ALCALDÍA MAYOR DE BOGOTÁ D.C. Fondo Prevenición y Atención Emergencias	CONCEPTO TÉCNICO SOBRE NECESIDAD DE ESTUDIOS DETALLADOS DE AMENAZA Y RIESGO POR FENOMENOS DE REMOCIÓN EN MASA DENTRO DEL TRÁMITE DE LICENCIA URBANÍSTICA	Código:	GPR-FT-10
		Versión:	04
		Fecha de revisión:	21/06/2011

1.1 CONCEPTO TÉCNICO No. CT:	6602
1.2 ÁREA:	Técnica y de Gestión
1.3 COORDINACIÓN:	Investigación y Desarrollo
1.4 REFERENCIA CRUZADA RADICADO FOPAE:	2012ER15664
1.5 RESPUESTA OFICIAL No.	RO-59460

2.1 SOLICITANTE:	CURADURÍA URBANA No. 5
2.2 PROYECTO:	VIVIENDA
2.3 LOCALIDAD:	18. Rafael Uribe Uribe
2.4 UPZ:	55. Diana Turbay
2.5 BARRIO O SECTOR CATASTRAL:	Diana Turbay
2.6 DIRECCIÓN:	Carrera 3 No 49- 37 Sur
2.7 CHIP:	AAA0010RMRU
2.8 MANZANA CATASTRAL:	11
2.9 PREDIO CATASTRAL:	33
2.10 ÁREA (Ha):	0.007 (*)
2.11 FECHA DE VISITA:	Septiembre 25 de 2012

Figura No. 1. Localización General del proyecto ubicado en la Carrera 3 No 49-37 Sur, en el Plano Normativo de Amenaza por Remoción en Masa del POT (Decreto 190 de 2004), el cual se encuentra en Amenaza Media.

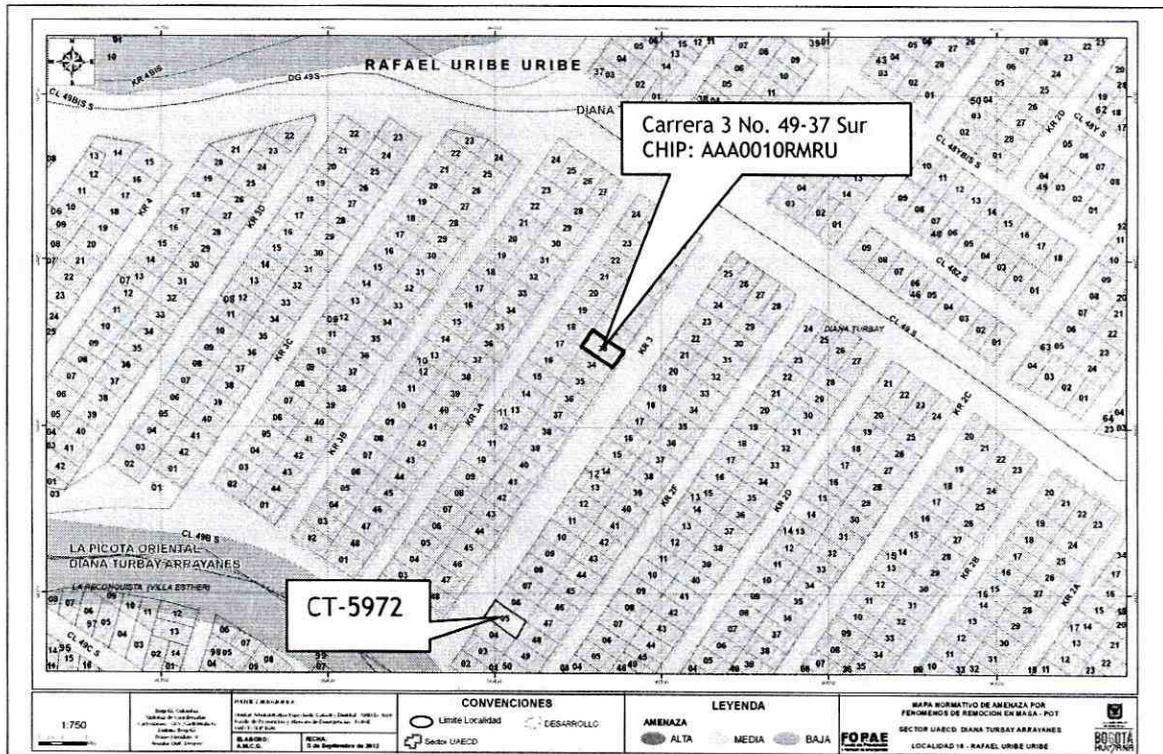
Conforme con el plano normativo de “Amenaza por Remoción en Masa” del Plan de Ordenamiento Territorial de Bogotá - POT, el sector del proyecto ubicado en la Carrera 3 No. 49 - 37 Sur, de la Localidad de Rafael Uribe Uribe, se encuentra en una zona de AMENAZA MEDIA por procesos de remoción en masa (Figura 1).

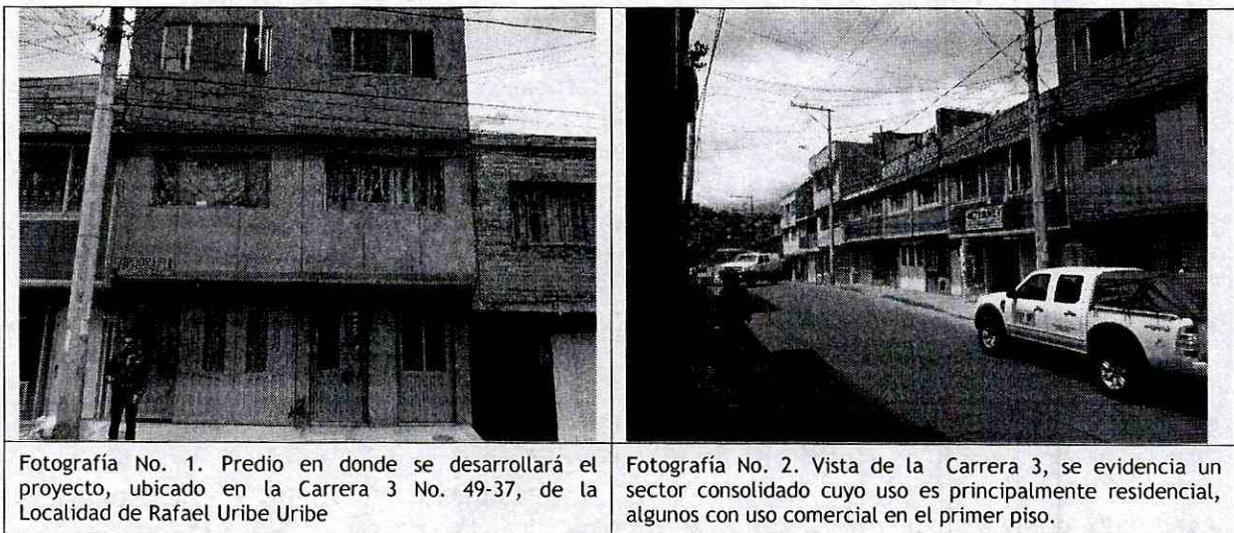
En el mapa de procesos del citado estudio no se cartografiaron procesos de remoción en masa en inmediaciones del predio objeto del presente concepto técnico.
